改善箇所説明図

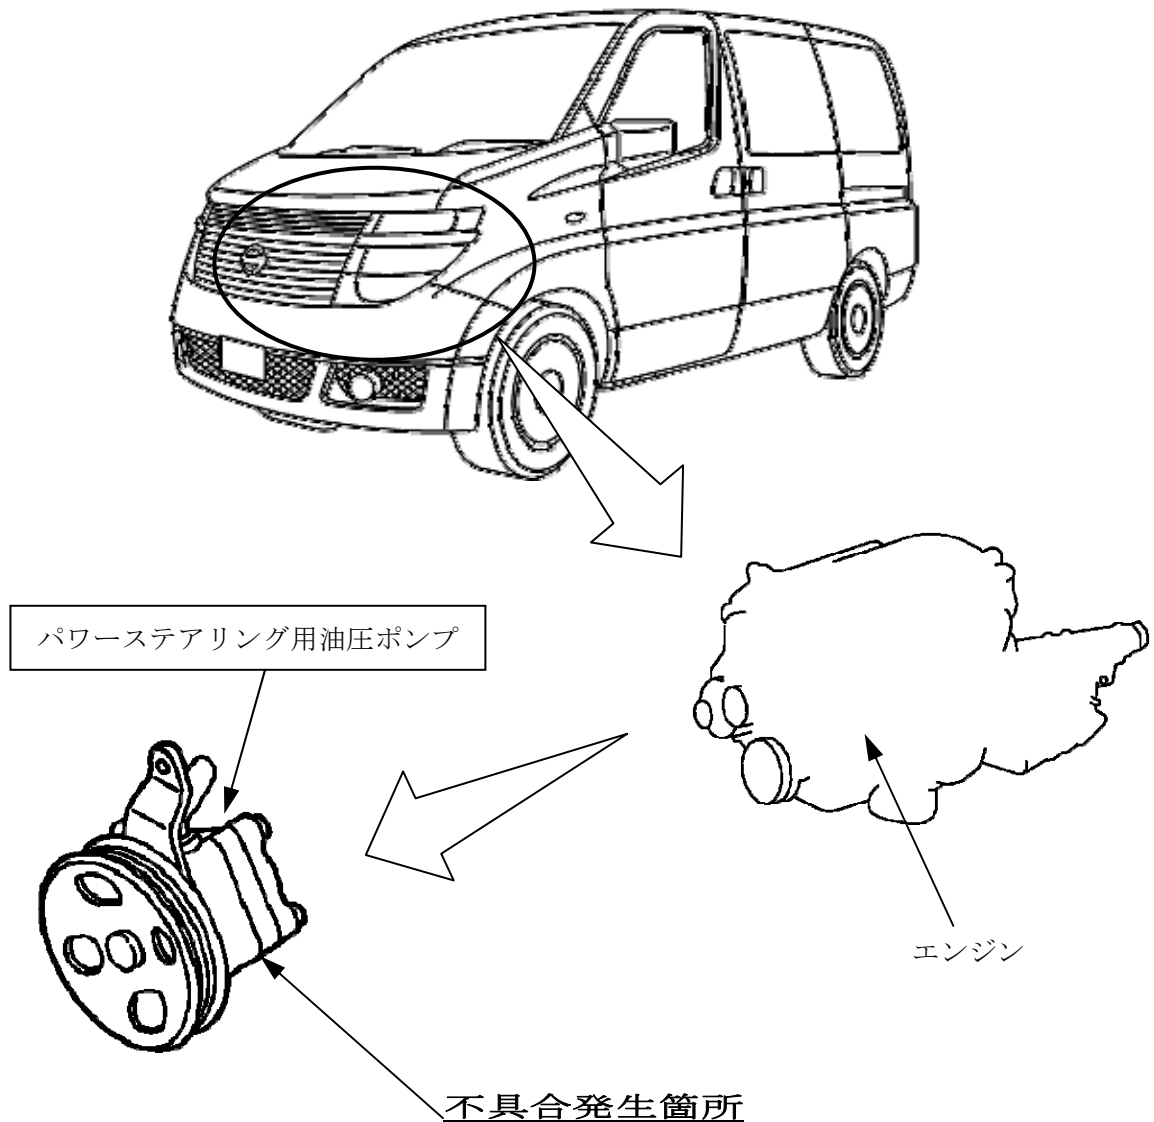
不具合発生箇所

かじ取り装置において、パワーステアリング用油圧ポンプの内部圧力を規定値以上にならないように制御しているスプールバルブのクリアランスに狭いものがあるため、パワーステアリングオイルに異物が混入している場合、当該バルブがロックすることがある。そのため、内部圧力が上昇し、当該ポンプ内部が損傷して圧力が発生しなくなり、ハンドルの操作力が増大するおそれがある。

改善の内容

全車両、当該ポンプを対策品と交換する。

識別：銀色のシールをモデルナンバープレートの右横に貼り付ける。
